From: Alexandre Calapez
Sent: 7 de setembro de 2019 02:51
To: entidadesited@anacom.pt
Subject: Resposta à consulta pública do manual ITED4

Apreciação global

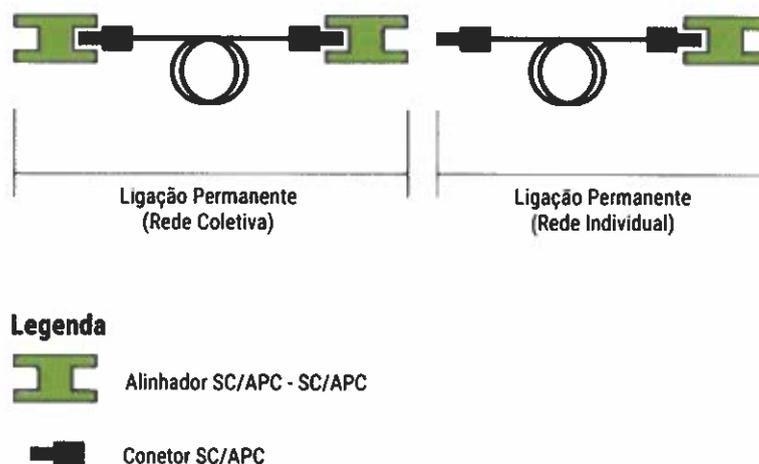
Em primeiro lugar convém notar-se que não temos uma única rede. Temos sim duas redes, interligadas através de um único alinhador, como se apresenta de seguida:

Antes que se possa falar em metodologias de certificação, convém estabelecer as fronteiras de cada uma das redes. De facto, na globalidade da rede, há 4 conectores mas apenas 3 alinhadores, pelo que uma das redes terá 2 alinhadores, enquanto a outra terá de ter apenas 1. Portanto, de acordo com a normas TIA/EIA-526-7 e IEC 61280-4-2 (a qual creio ter sido inteiramente

transcrita para a EN 61280-4-2) uma das redes tem a configuração A (“sockets on both ends”) enquanto a outra tem a configuração C (“mixed, plug on one and socket on the other end”). Esta distinção é importante para se estabelecer qual a metodologia a adotar segundo as referidas normas. No caso acima ilustrado, decorrente do facto de se assumir (ver preâmbulo a 16) que se pretende que o operador faça a instalação dos equipamentos no ATI, optou-se por colocar o segundo alinhador na rede coletiva, mas esta fronteira não está definida no manual e é claro que não se pode falar em 2 redes com configurações idênticas.

De acordo com as normas acima referidas, a manter-se a configuração e fronteiras ilustradas, dever-se-ia utilizar o método 1A para a rede coletiva e o método 1B para a rede individual. É evidente que não faz sentido usar-se o método 1A para ambas as redes, porquanto não se pode considerar que são ambas terminadas por alinhadores. Pode-se argumentar que a utilização de dois métodos distintos de certificação não é desejável (e tendo a concordar). Nesse caso, a solução que trás menos problemas será sempre a adoção do método 1B para ambas as redes (ou seja, ignorar-se o alinhador de ligação entre as redes) até porque: a) a atenuação dos alinhadores não é considerada para efeitos de projeto, e; b) o método 1A, não considerando a influência do segundo chicote, acaba por estar a certificar a atenuação da rede até à entrada do ativo (ONT) e não da ligação permanente propriamente dita. Esta solução, que de acordo com a fig. 6.15 parece ter sido a adotada, tem a vantagem de não se ter de definir as fronteiras acima, considerando que ambas as redes são mistas (um alinhador de um lado e um conector do outro).
